核三廠一號機再起動申請案 綜合查證摘要報告

行政院原子能委員會

中華民國九十年五月十六日

圖二 核三廠一號機4.16KV B串緊急匯流排斷路器配置示意圖

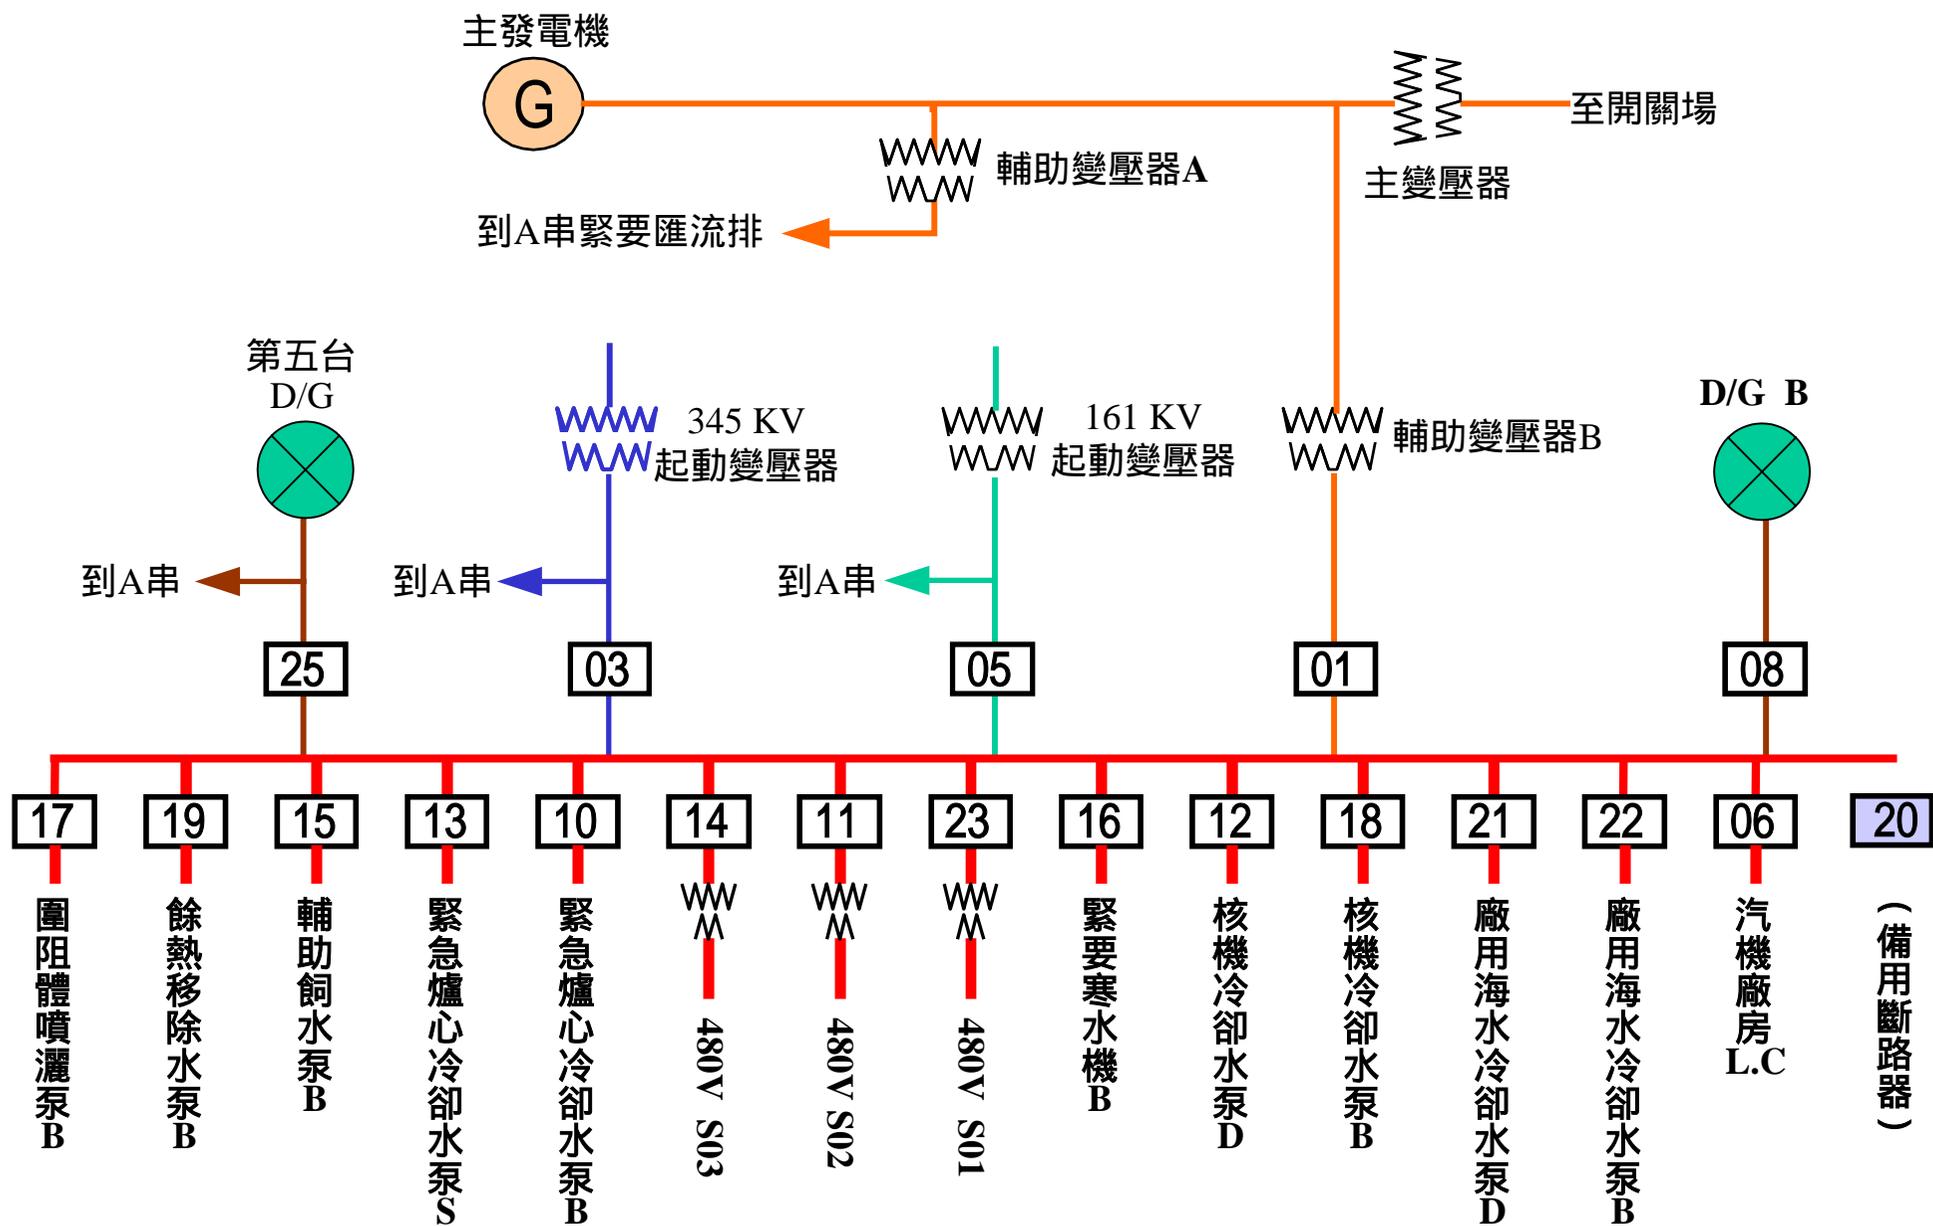
- 1.根據查證核三廠一號機事故後所執行檢測之紀錄，斷路器之電氣特性及操作特性檢查結果，除 B 串緊要匯流排備用斷路器（第二十號，參見附圖二）絕緣略低外，其餘在線上使用之斷路器均符合標準。未合格之備用斷路器目前以開關箱加熱器改善其絕緣，但由於其並不在線上使用，並無安全問題，且未來若欲使用該斷路器時，仍須依照一定程序處理並檢查合格後才可使用。
- 2.斷路器絕緣套管 HI-POT 測試結果，均符合廠家標準。
- 3.用以更換替換至 A-PBS01-17 及 B-PBS01-15 之兩只斷路器，為原

圖四 核三廠一號機345 仟伏起動變壓器相關斷路器配置示意圖

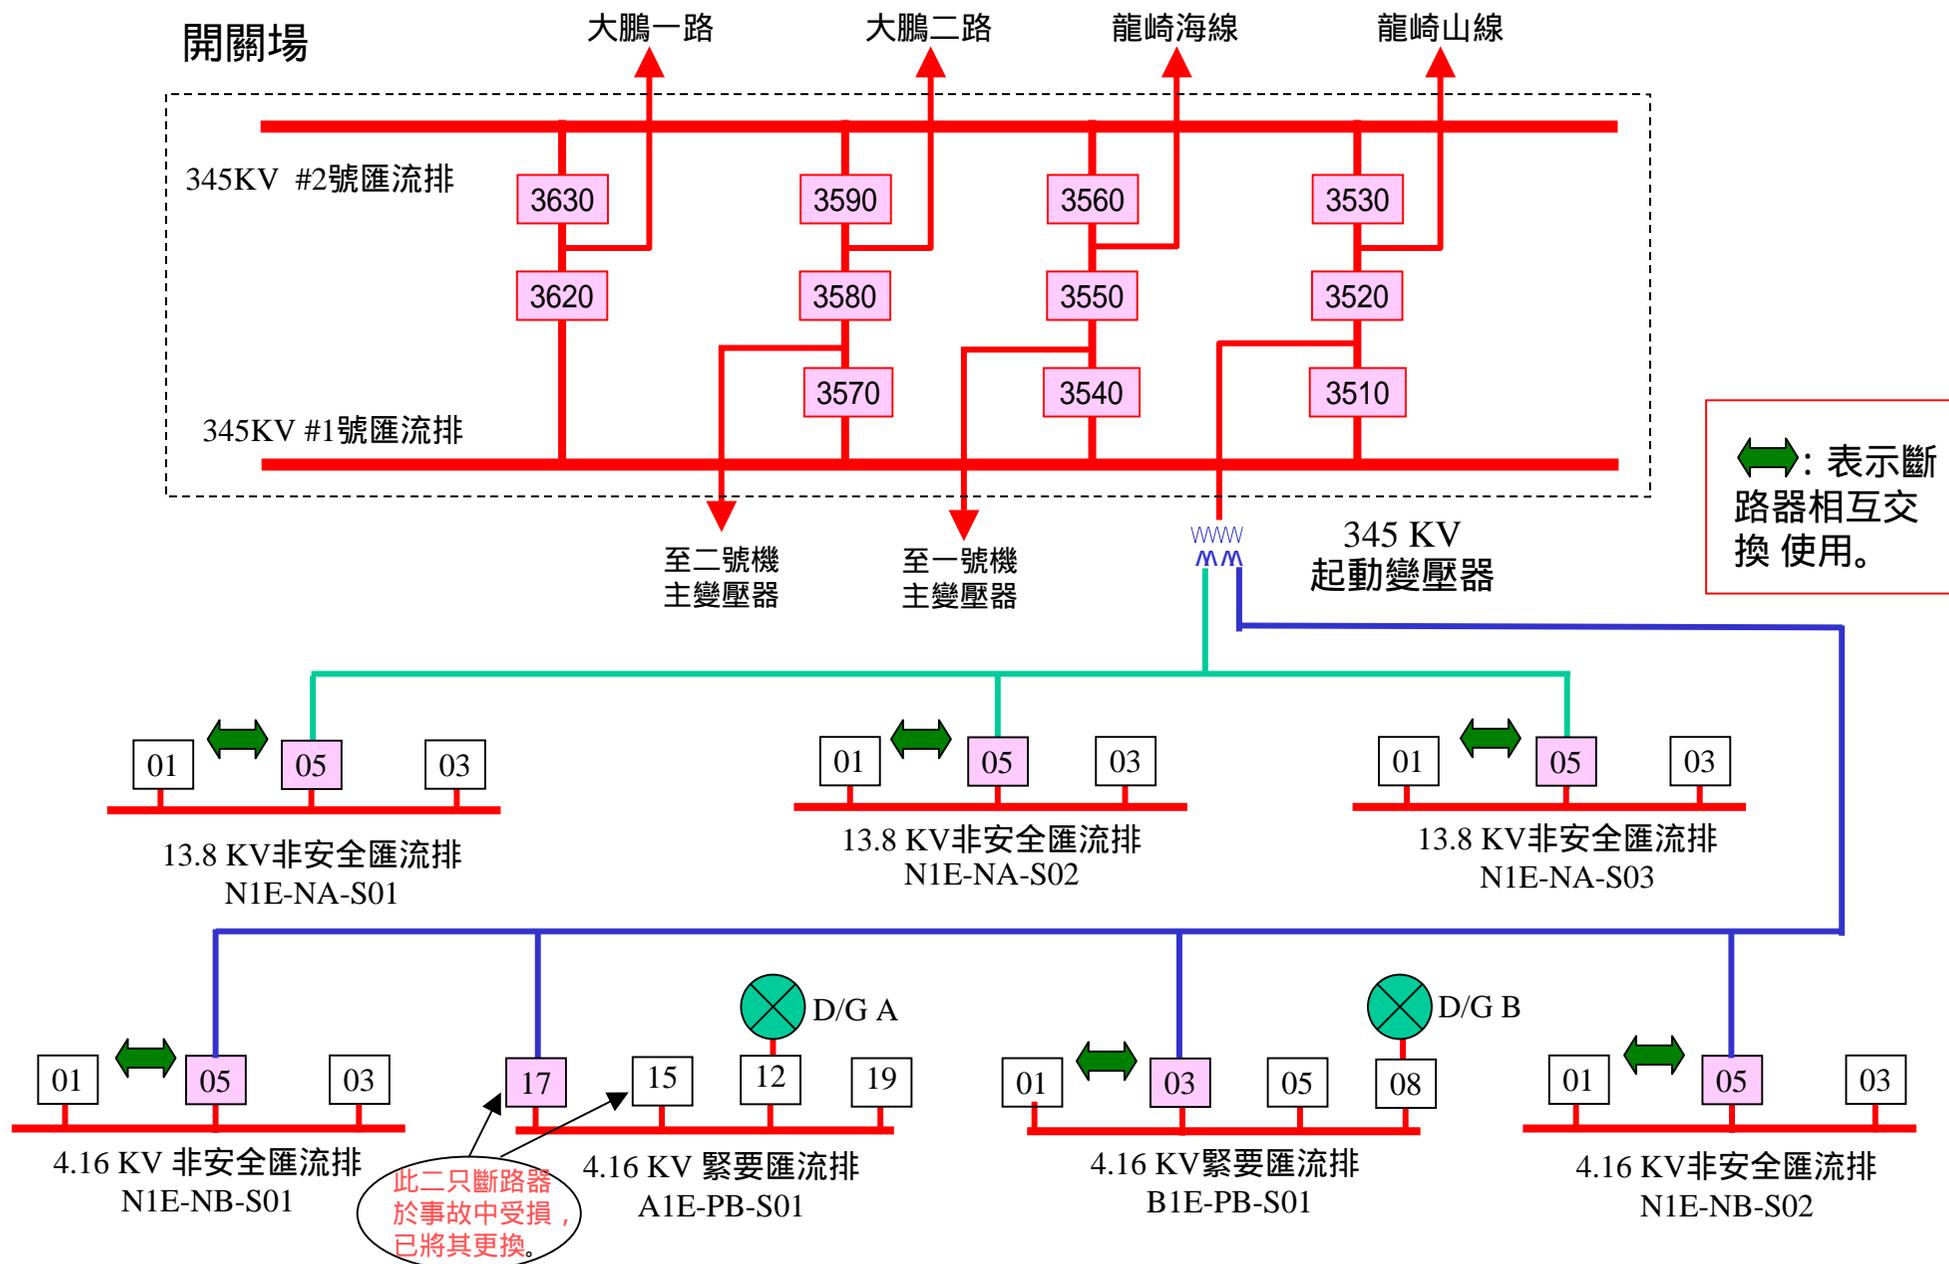
4.將 345 仟伏起動變壓器供電與輔助變壓器供電至各匯流排斷路器對調之作法，可以接受，惟對於原用於 345 仟伏起動變壓器供電斷路器應於運轉中加強監測。

圖五 核三廠一號機變壓器配置示意簡圖

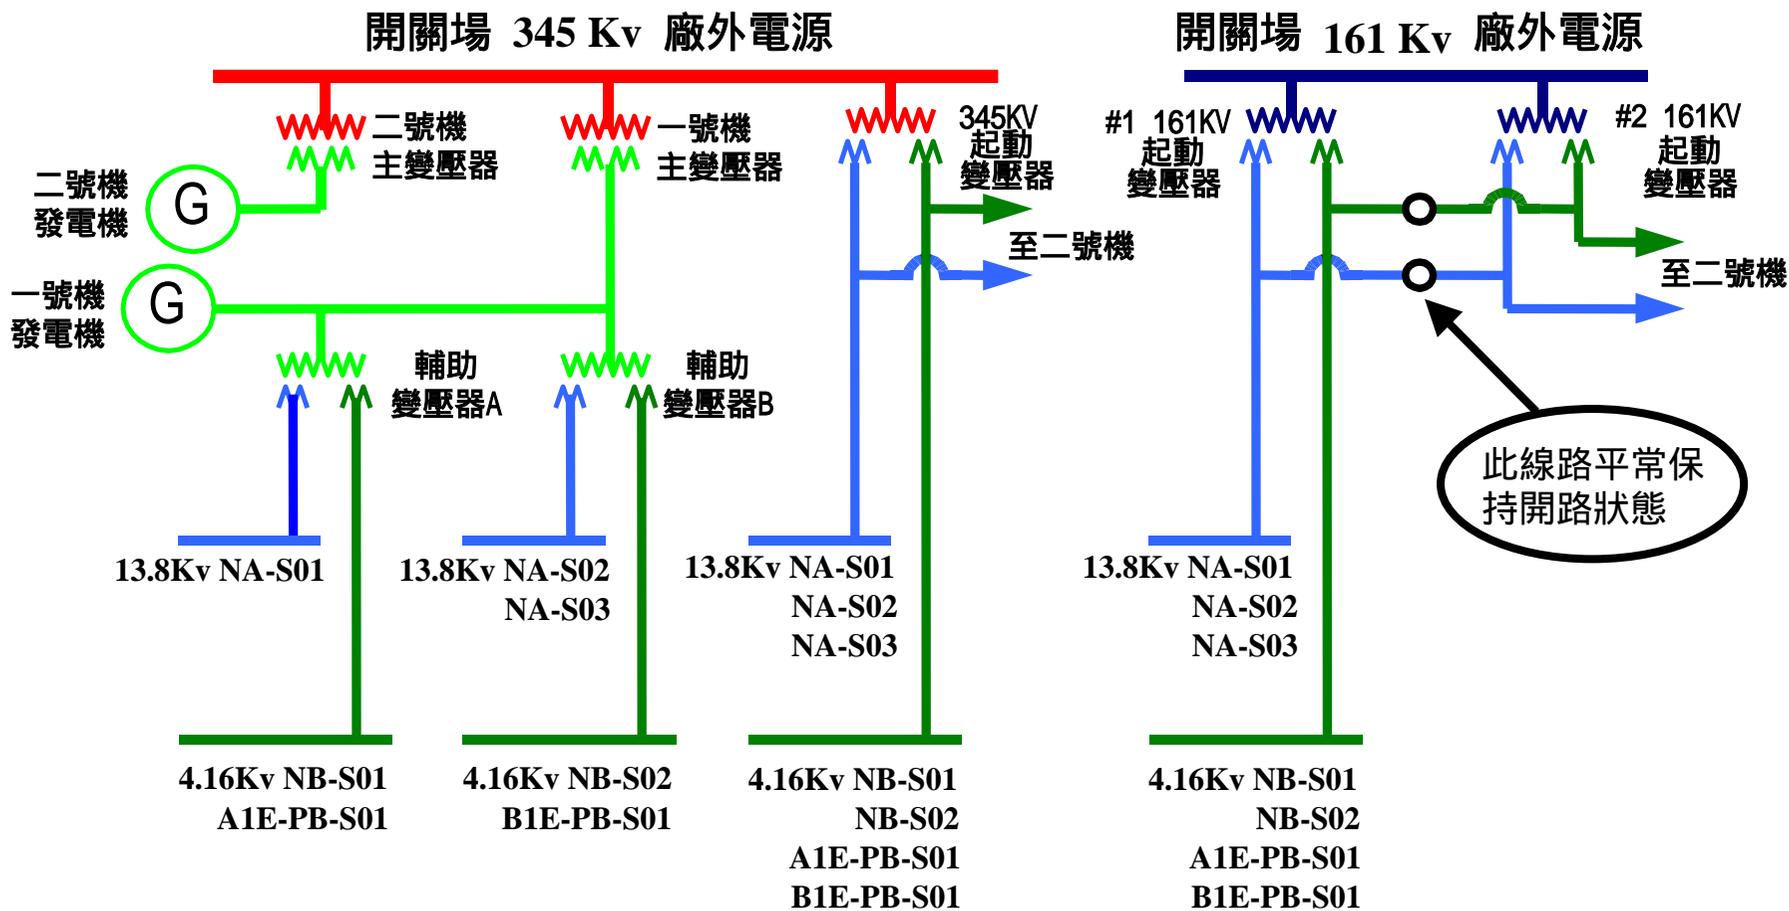
- 1.此次核三廠一號機相關之變壓器中，除 345 仟伏起動變壓器已於二號機起動前即已完成檢查，其餘之一號機 161 仟伏起動變壓器、主變壓器及輔助變壓器，均在本次之檢查範圍中，在範圍上可以接受（參見圖五）。
- 2.事故發生時，機組已於前一日先行解聯，故主變壓器及輔助變壓器與電力系統已完全隔離，未受事故影響。但本會查證小組專家於機組起動前，鑒於兩部機組停機已有一段時日，為慎重起見，仍要求針對主變壓器及輔助變壓器執行絕緣量測，此次一號機主變壓器及輔助變壓器比照二號機執行絕緣量測及油中氣體分析，在測試項目上可以接受。
- 3.查證變壓器部分所執行之各項測試，符合品質要求。
- 4.綜合而言，一號機相關變壓器檢查之結果，可以接受。
